CONCOURS POUR LE BATIMENT DE L'ÉCOLE DE COMMERCE
DE LA CHAUX-DE-FONDS

Concours pour l'étude du Bâtiment destiné à recevoir l'Ecole de Commerce.

Rapport du jury.

1er prix : projet « Mercure », de M. R. Convert, architecte, à Neuchâtel.

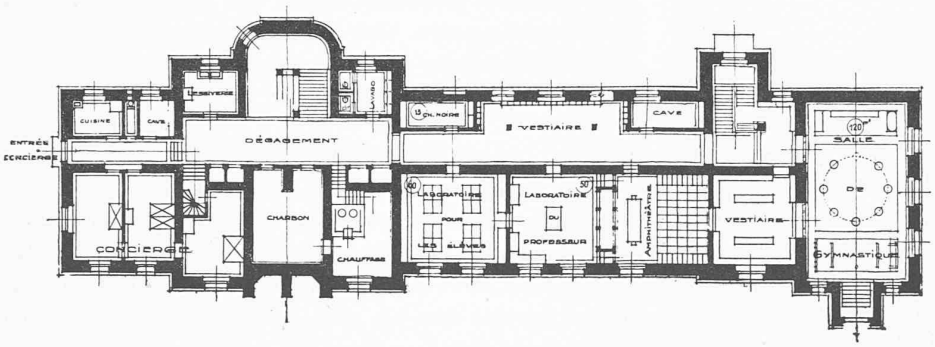
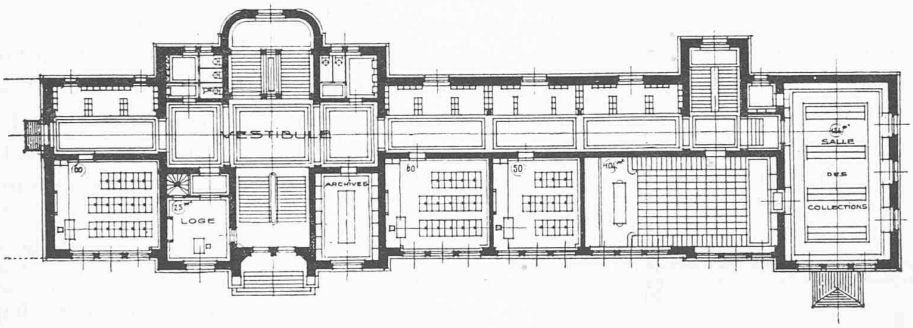
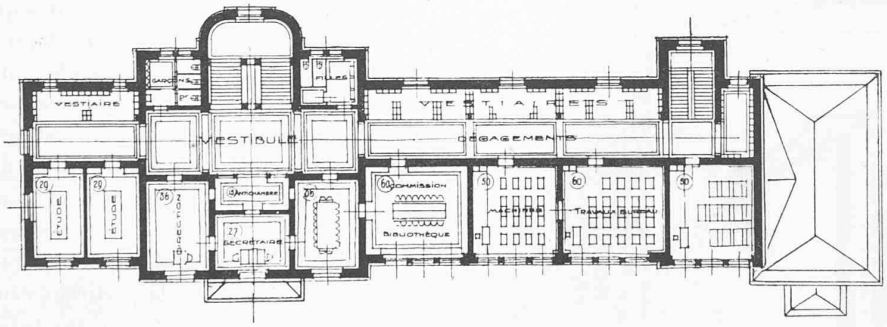
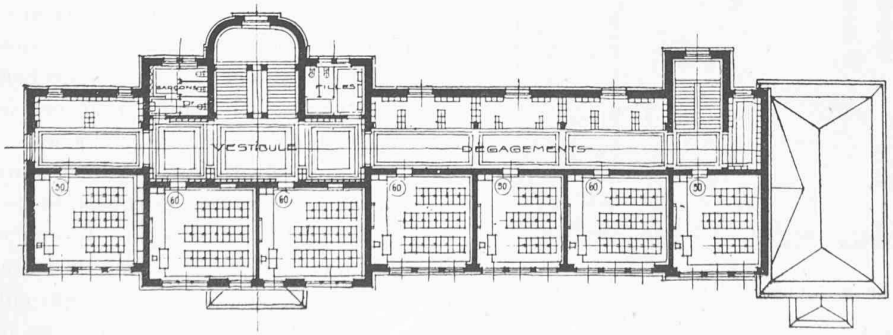
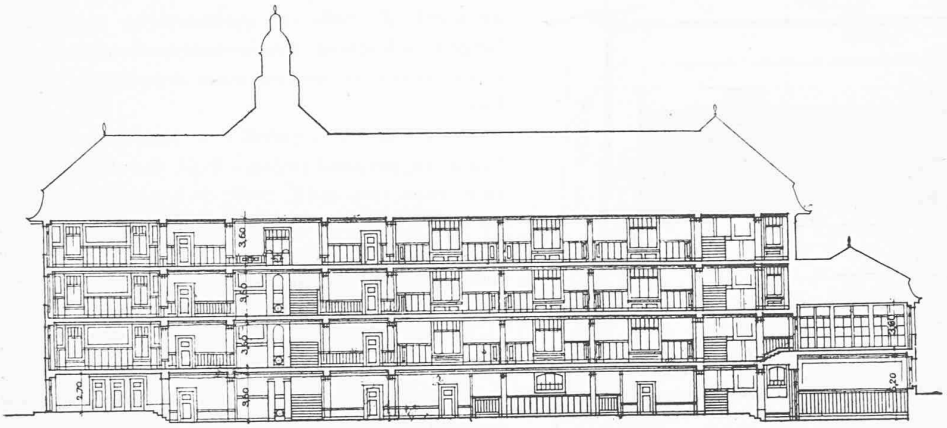
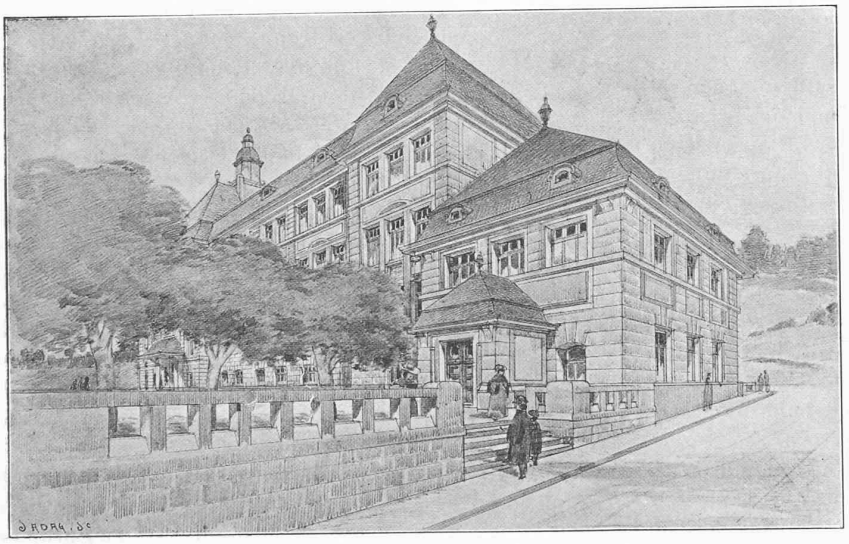
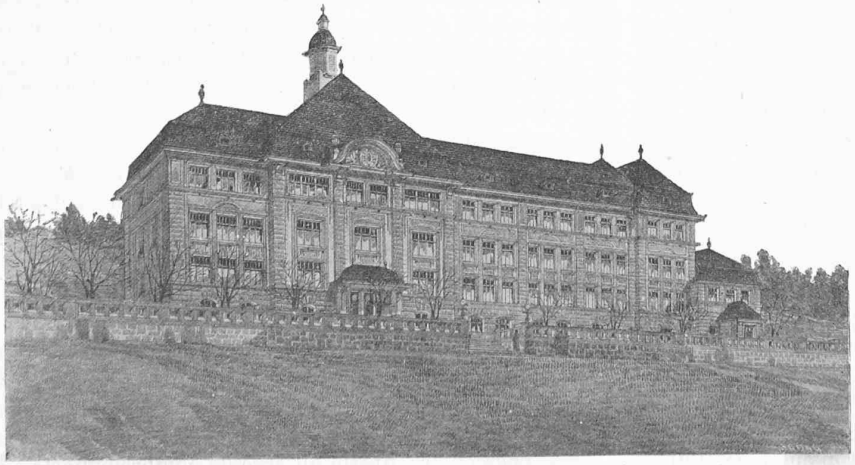
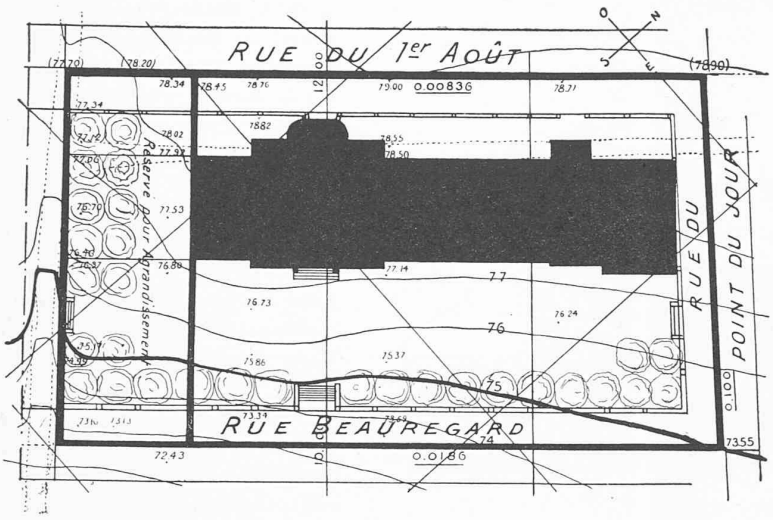
No 20. Motto : « Mercure ». — Ce plan vient en première ligne pour ses dispositions simples et bien étudiées, surtout pour ce qui a trait aux locaux pour les sciences naturelles. Appartement du concierge indépendant. Salle de gymnastique un peu basse. Les façades se présentent bien en perspective.
